顧客抱怨處理資料

異常單號:CPR-K-Q-24-F-B005

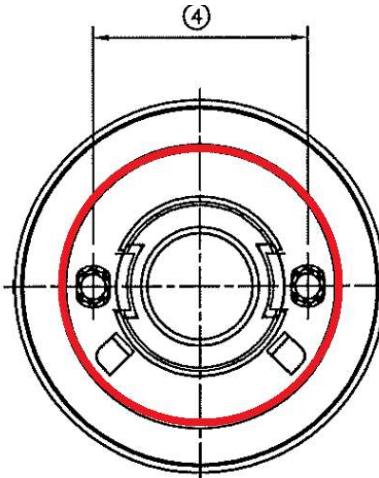
客戶要求	3-其他 查明原因並改善	抱怨樣品	1-未附	件別	2-普通(7天結案)	承辦業務	劉德緒
客戶要求	3-其他 查明原因並改善																			
抱怨樣品	1-未附																			
件別	2-普通(7天結案)																			
承辦業務	劉德緒																			
抱怨內容分析	1. 8型套盤板(圖5&6)與套盤(圖7)於極端時位置干涉；2. 8型套盤凸點尺寸卡合距離設計，較1、4、6、7型設計值小，其拉拔力相對會較低，以上為產品設計一課。3. 研磨後套盤角度變異由原先的14.19°變形至12.14°，已超出圓面最小值13°，導致後續組裝干涉。為表面處理課。4. 沖點形狀(圖4)與圓面(圖3)標示形狀不符合；調閱模具維修紀錄，雖模具皆有依保養基數落實定期保養，且無異常維修紀錄，但實際至現場取已沖打122萬pcs之模具產出套盤，扣點已變圓滑形，為模具修製課。																			
	 網站上異常照片 1			 網站上異常照片 2								 3.套盤沖點圓面形狀

後續因扣點出現異常回饋後模具進行保養基數調整設定 於2024/11/25起時保養基數另增設此扣點零件定期更換保養，生產基數75萬時更換側沖頭零件。 NA 配合QCC改善套盤砂光機筒夾夾具，QCC測試夾具尚有問題點須改善，待鳳德確認改善完成時間。 1. 經圖面組裝確認，無干涉問題(如附件) 2. 該尺寸問題於LD111055設變單有進行圖面尺寸設變 請明確圖面與實物尺寸是否有差異 3. 該沖點形狀及尺寸為開發案驗証過，不建議修改 NA
